STRUTTURA DI MISSIONE PER LO SMALTIMENTO DEGLI RSB VERBALE DI VALIDAZIONE DEL PROGETTO DEFINITIVO

**Impianto di trattamento della frazione organica proveniente dalla raccolta differenziata dei RSU da realizzare nel Comune di Marigliano, località Boscofangone (NA)
CIG: 8719742EB8 e CUP: B96G17000900001**

**VERIFICA DEL PROGETTO DEFINITIVO
DA PORRE A BASE DI GARA
(ex art. 26 D.Lgs. 50/2016)**

**Rapporto Finale
CV1470.D - RF**

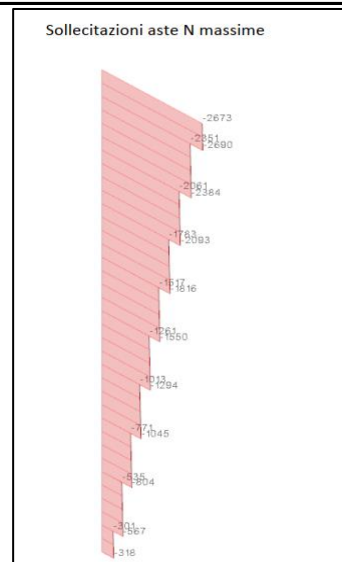
1097-D-S-RT-01_rev0 Relazione geotecnica														
ST, GT	14	NC	Nella relazione in oggetto ai sensi del cap.6.4 del NTC2018 non risultano presenti le verifiche degli elementi strutturali agli SLE (verifiche dei cedimenti a breve e lungo termine).	L'osservazione viene recepita, inserendo le verifiche dei cedimenti per le strutture di fondazione	Recepito, si rimane in attesa della documentazione revisionata.		L'osservazione viene recepita, inserendo le verifiche dei cedimenti per le strutture di fondazione	Recepito, si rimane in attesa della documentazione revisionata.	La relazione è stata integrata con il calcolo dei cedimenti per ciascuna struttura con fondazioni dirette.	Il rilievo risulta correttamente integrato, pertanto si può ritenere chiuso.				CHIUSA
			Si chiede di aggiungerle tenendo in conto dei carichi derivanti dalle fondazioni adiacenti.		Recepito, si rimane in attesa della documentazione revisionata.		Recepito, si rimane in attesa della documentazione revisionata.	Sono state esplicitate valutazioni in termini di capacità portante tenendo in conto dell'interazione tra fondazioni adiacenti, integrando la relazione con il paragrafo "5.15 - Valutazione delle interazioni tra fondazioni adiacenti".	Il rilievo risulta correttamente integrato, pertanto si può ritenere chiuso.				CHIUSA
